改善箇所説明図

改善の内容

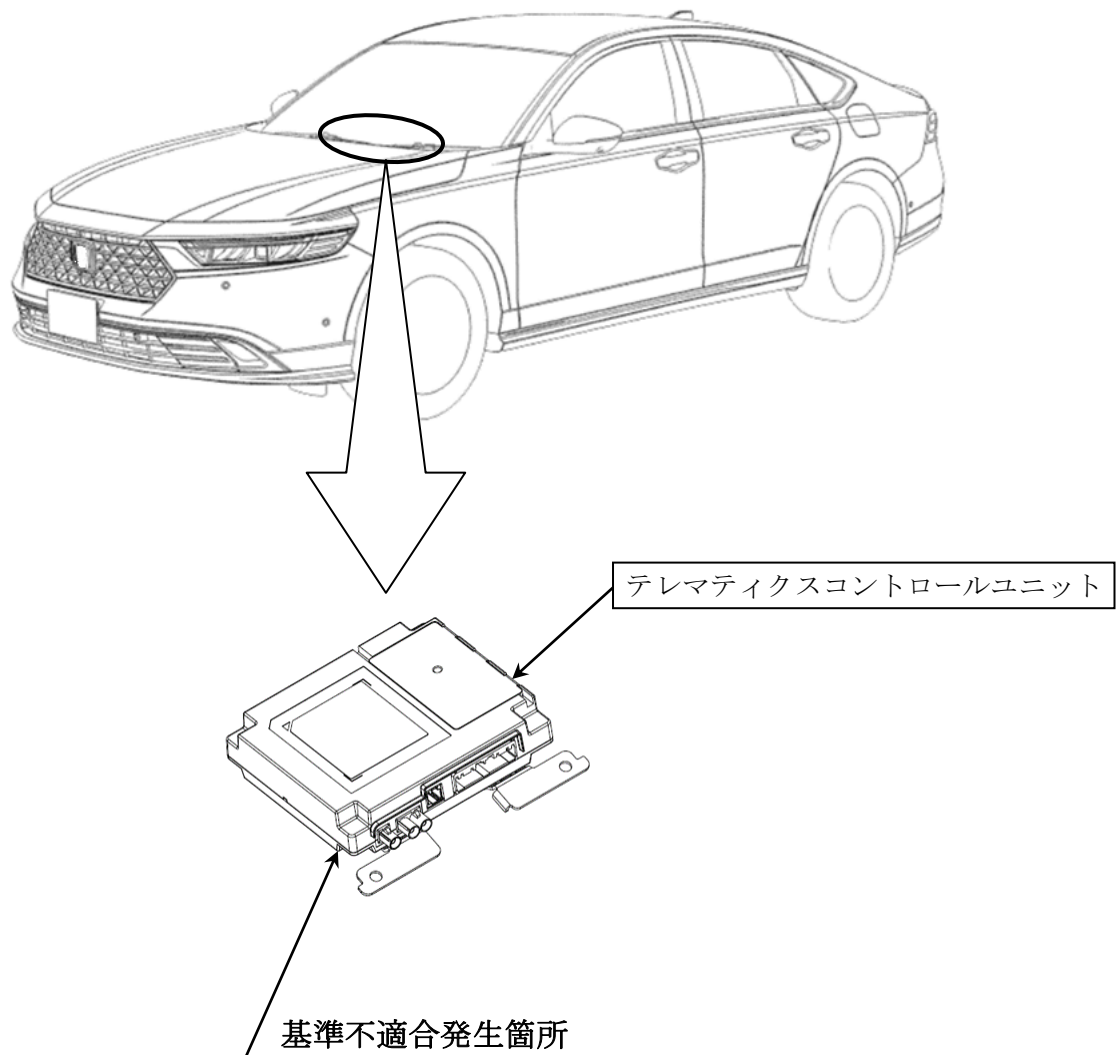
事故自動緊急通報装置において、テレマティクスコントロールユニットの制御プログラムが不適切なため、通話接続中に圏外で接続が途切れた後、圏内に入っても自動で再接続しない。そのため、保安基準に適合しない。

全車両、テレマティクスコントロールユニットを対策プログラムに書き換える。なお、プログラムの書き換えは、対策プログラムを無線通信で遠隔配信し、使用者にて行う。または販売店にて行う。

注： は書き換え部品を示す。

識別：改善済み車両は、ディスプレイオーディオに表示されるソフトウェアのTCUバージョン情報が「8B030-30A-J140」以降であることにより識別する。
